ASS TH Neubau Einfeldhalle:

Plausibilitätsprüfung: Neubau einer Einfeldhalle der Adalbert Stifter Schule, Brunhildenstraße 2, 65189 Wiesbaden

Auftraggeber: Landeshauptstadt Wiesbaden - Revisionsamt:

Plausibilitätsprüfung der Leistungsphase 3 + 4

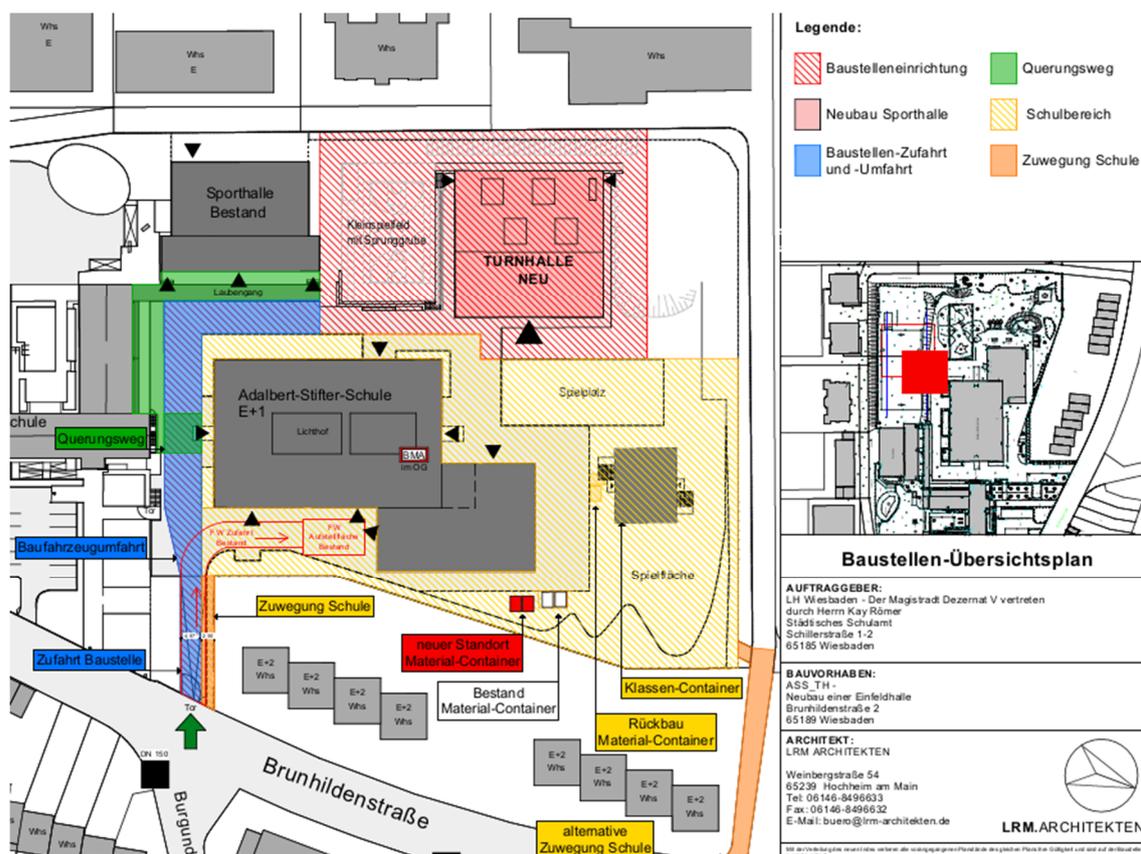
Bei einer Beauftragung der Ausführungs- und Werkplanung im Oktober 2022 und einem Baubeginn im Juli 2023 wird eine Fertigstellung im Juli 2024 mit einem Puffer von 2 Monaten bis September 2022 in Aussicht gestellt.

In dem Rahmenterminplan wurden die gleichen Zeitansätze wie bei der bereits errichteten Sporthalle zu Grunde gelegt. Daher kann davon ausgegangen werden, dass eine Bauzeit von 12 Monaten im Rahmenterminplan als realistisch einzuschätzen ist.

Wir empfehlen, in der weiterführenden Planung den Baustelleneinrichtungsplan mit dem Terminplan abzugleichen.
